ALBIOMA SOLAIRE ORGANABO

**OBJET : ASO/ DEMANDE D'AUTORISATION ENVIRONNEMENTALE - CENTRALE AGRIVOLTAÏQUE
HYBRIDE A PUISSANCE GARANTIE / MANA - LIEU DIT LAUSSAT – REPONSE A L'AVIS DE L'AUTORITE
ENVIRONNEMENTALE**

Réponses à l'avis de la MRAe de Guyane sur le projet d'installation d'une centrale agrivoltaïque hybride à puissance garantie au lieu dit «Laussat» à Mana (973)

Figure 1 Tracé prévisionnel du raccordement - source ASO

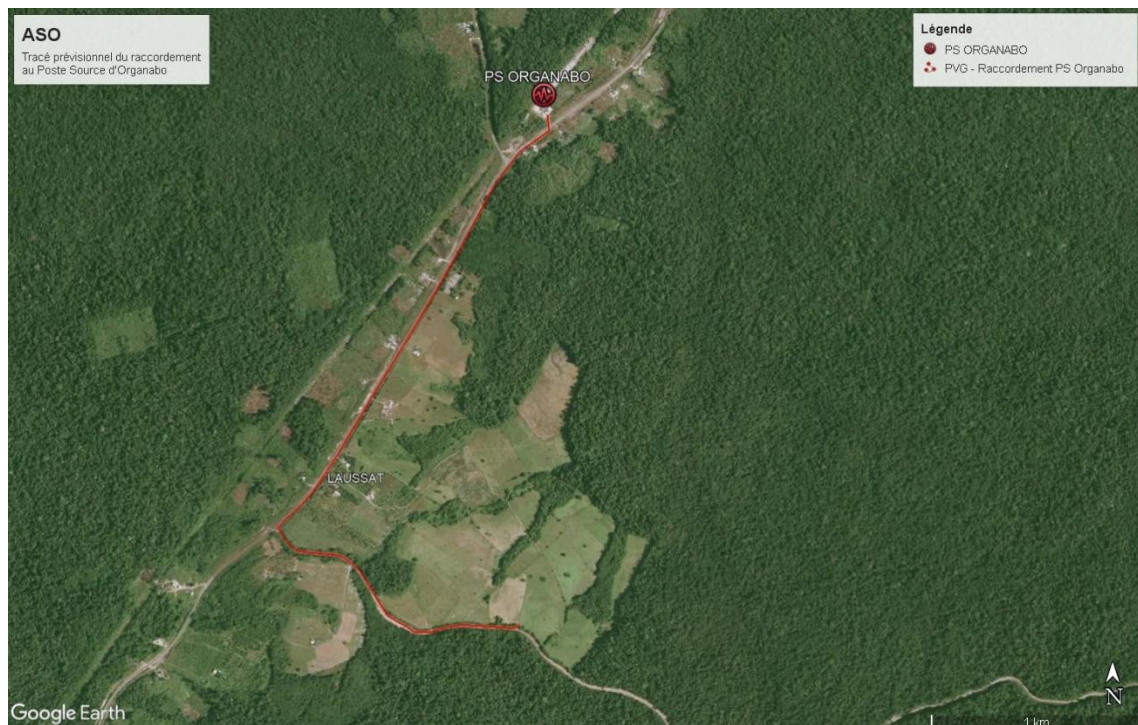
- de détailler les impacts du raccordement de la centrale et les mesures d'évitement et réduction d'impact prévues pour les atténuer ;

Le tracé du raccordement suit généralement les axes de circulation existant afin de limiter l'impact des travaux sur l'environnement. Le câble est souterrain et enterré dans les bordures des voiries. Le tracé le plus probable est celui présenté ci-dessous : depuis le poste de livraison, le câble va cheminer le long du Dégrad Florian, puis suivra la RN1 jusqu'au poste source d'ORGANABO. Plutôt que de traverser le site, ce qui aurait pu occasionner des traversées d'espaces à enjeux fort, le tracé proposé est plus long, et donc plus onéreux mais cette solution a l'avantage de suivre des voies déjà artificialisées, ce raccordement ne devrait donc pas nécessiter de défrichement ou d'aménagement particulier et devrait donc avoir un impact très faible sur l'environnement.

L'étude de faisabilité établie par EDF indique que le raccordement du projet se fera par un nouveau départ de câbles souterrains anti-termite 3 x 240 mm² alu, issu du poste source d'Organabo situé à 700m au Nord du site. Il nécessitera l'ajout d'un transformateur 20 MVA dans le poste source d'Organabo. L'ajout de ce transformateur est déjà programmé dans le S2REnR pour la fin du deuxième semestre 2021.

Au vu de la faible longueur de la tranchée et de sa probable localisation en bord de voirie, très peu d'habitats seront impactés. Une dégradation des habitats par une pollution est néanmoins possible. Des mesures de prévention et de correction courante de chantier seront mises en œuvre et permettront de réduire la potentialité de ce risque. D'autre part, du fait de la très
